Memorando

ASUNTO: Remisión certificación forme de comentarios proyecto Modifica el Reglamento Técnico de Iluminación y Alumbrado Público - RETILAP

Proyecto de Resolución “Por la cual se modifica el Reglamento Técnico de Iluminación y Alumbrado Público – RETILAP”

Documento para Artículo 3.3.1.1.5. Coexistencia de luminarias con árboles en las vías

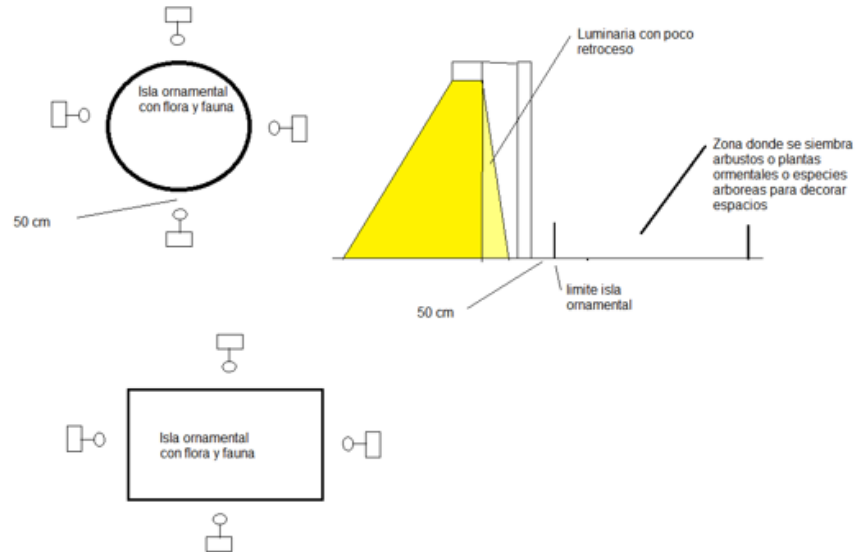
Islas ornamentales en plazas, plazoletas, senderos peatonales (ancho > 8 mts)
